Til Kystdirektoratet
Hermed ansøgning om opførelse af spansk trappe i Udbyhøj Lystbådehavn.
Fuldmagt fra Randers kommune og tegningsmateriale vedhæftet.

Ansøgning om tilladelse til anlæg på søterritoriet

Sag	Udbyhøj Lystbådehavn, Spansk trappe			Tegn. nr.
Emne	Skitse - Snit			0.0.2
Mål	1:50	Sag nr. 24.101	Init. EG/IRA	Dato 2024.11.19

Fra: [Kim Møller](#)
Til: [Lotte Beck Olsen](#)
Emne: Re: Vedr. ansøgning om spansk trappe, Udbyhøj Havn, Randers Kommune (KDI 2025-96992) (MST Id nr.: 14306614)
Dato: 18. februar 2026 08:57:53
Vedhæftede filer: [Outlook-5gowlziu.png](#)
[Outlook-lhgebzku.png](#)

Sag	Udbyhøj Lystbådehavn, Spansk trappe		
Emne	Skitse - Snit		
Mål	1:50	Sag nr. 24.101	Int. ES/PRA
		Dato	2024.11.13
		Tegn. nr.	0.0.2

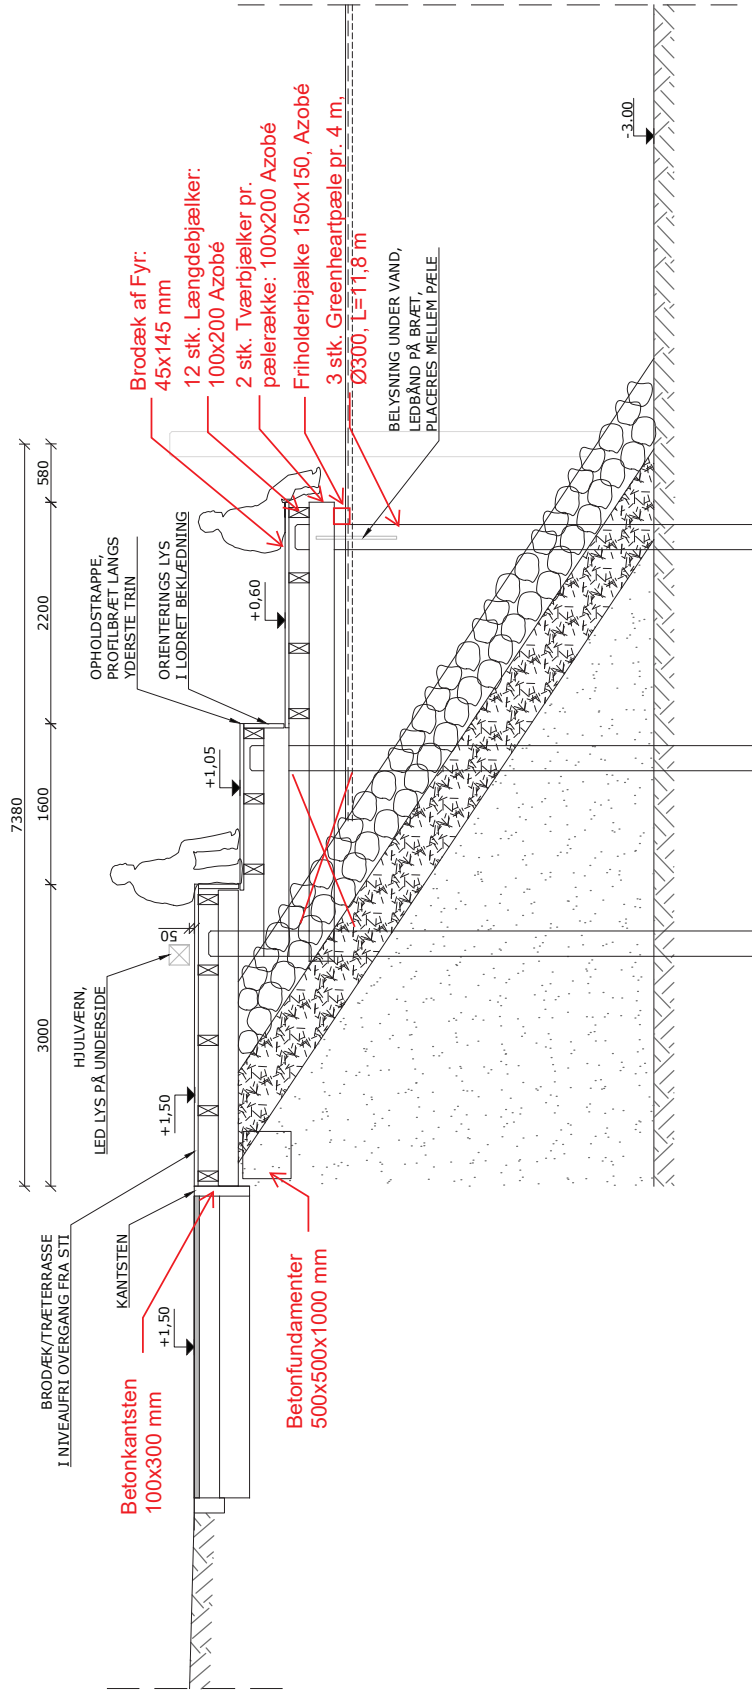
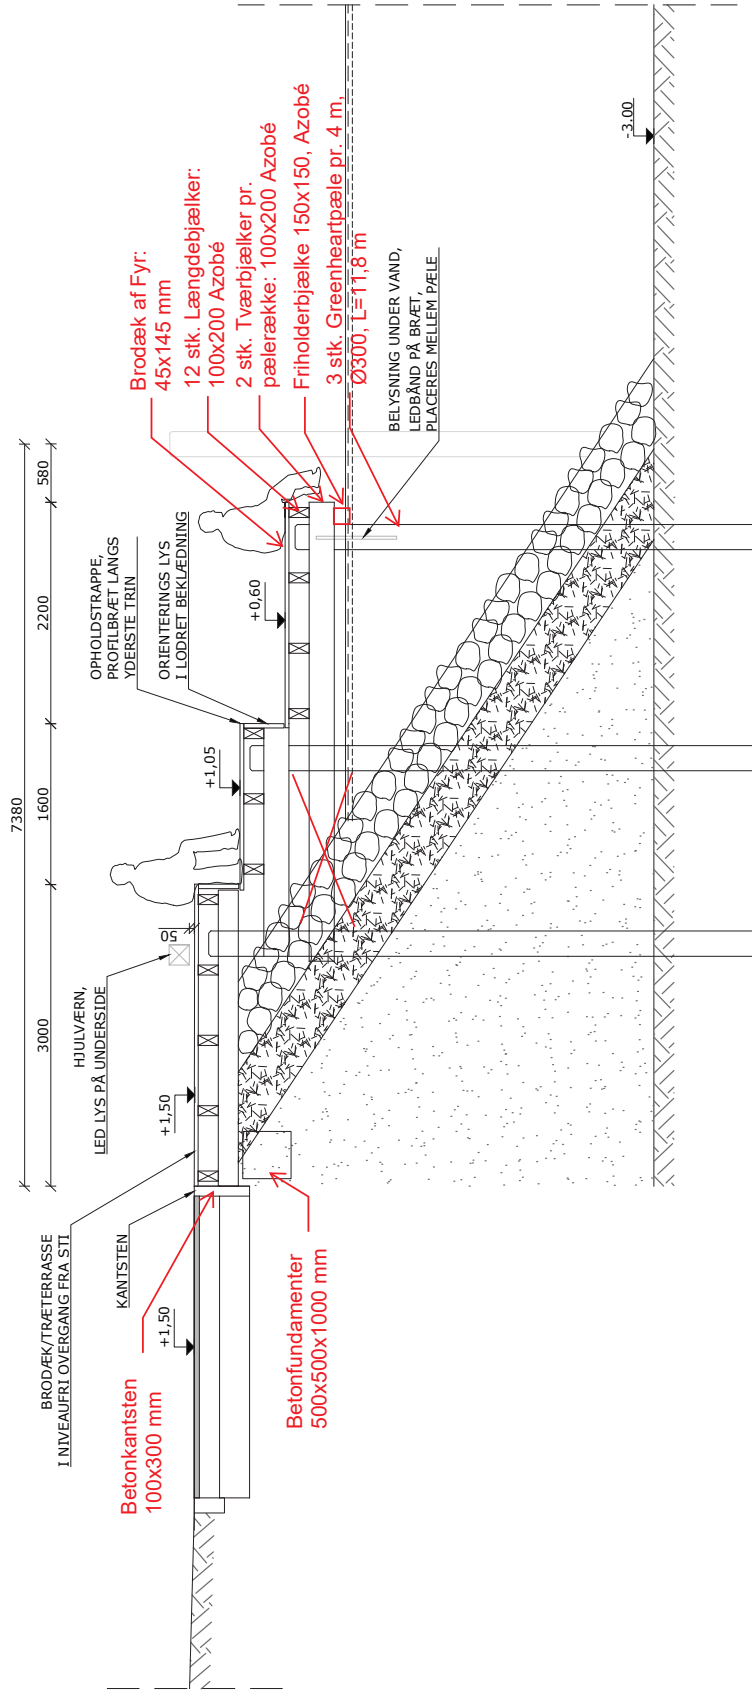
Er I indforstået med, at spots skal placeres i anlæggets vandrette flader, eller vi fastholde jeres ansøgning om, at de skal være på de lodrette sider af anlægget?

Som tidligere oplyst, har vi en restriktiv praksis for lys på broanlæg. her er der dog tale om et anlæg i en eksisterende havn, og vores praksis er derfor lidt mere lempelig. Efter praksis vil det således være muligt at få tilladelse til enkelte spots i anlæggets vandrette overflade, men vi har ikke praksis for at meddele tilladelse til lys under vandet.

Ellers tænker jeg, at projektet er ved at være klar til at blive sendt i høring, men jeg skal gøre opmærksom på, at det fremgår af en note til de fremsendte skitser, at der er tale om et skitseprojekt, og at det vil blive fulgt op af et detailprojekt forud for udførelsen. Idet en tilladelse efter kystbeskyttelsesloven er en anlægstilladelse, så vil det være det konkrete projekt, som vi sagsbehandler, som man vil kunne udføre. Man kan således ikke efterfølgende lave det om uden at det som udgangspunkt vil kræve en ny sagsbehandling og tilladelse.

Som vist på tegningen, er der indbygget lys i trinene for at bedre kunne se dem når der er mørkt og for at modvirke faldskader. Der bliver også lavet værn til kørestole ved nedgangen.

Anlægget bliver opført som skitsen, så hvis i kan godkende den, bliver det lavet sådan. Spots kan sagtens laves i de vandrette flader. Så det er bare en aftale.

Det er pga sikkerheden at vi valgte at sætte spots i trinene. Vi dropper lyset under vandet, hvis det er et stort problem at få tilladelse til.
